SI2019-008

**Concernant les références 8DB 355 013-651 (T1736) → 8DB 355 025-381 (T2638) / 8DB 355 025-391 (T2639)**

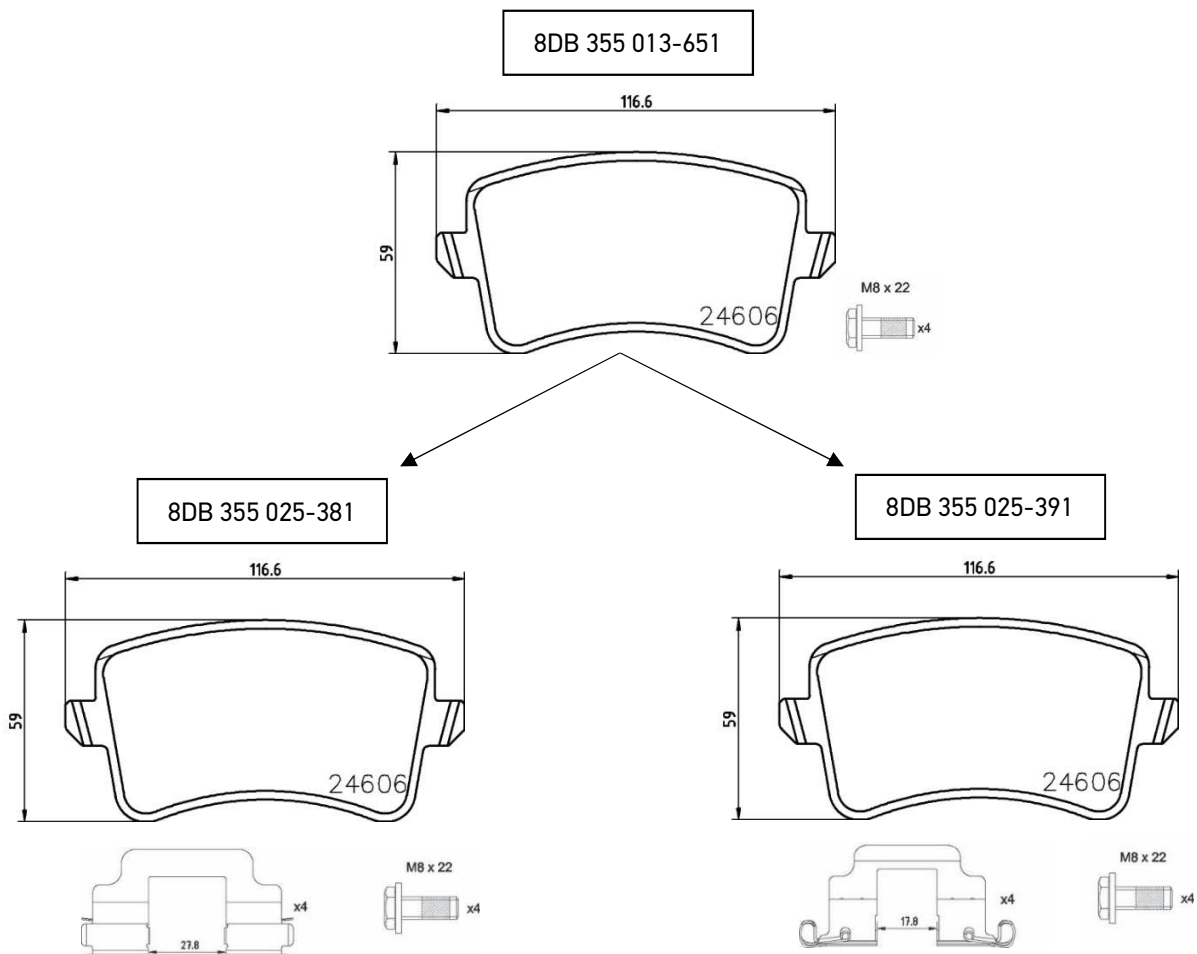
Afin d'optimiser les spécifications du jeu de plaquettes de frein 8DB 355 013-651 et afin de renforcer l'approche équipementier première monte, il a été décidé d'ajouter des kits d'accessoires au jeu de plaquettes.

Selon la spécification du véhicule, deux kits d'accessoires différents sont nécessaires. Afin de répondre à ces exigences, la référence 8DB 355 013-651 a été divisée en deux références différentes, afin que les clients puissent facilement choisir la référence qui correspond à leurs besoins.

La référence 8DB 355 013-651 sera remplacée par les références 8DB 355 025-381 (y compris les cales de glissement avec un jeu d'environ 28 mm) et 8DB 355 025-391 (y compris les cales de glissement avec un jeu d'environ 18 mm). Merci de vous reporter aux illustrations ci-dessous pour la mise en évidence des différences.
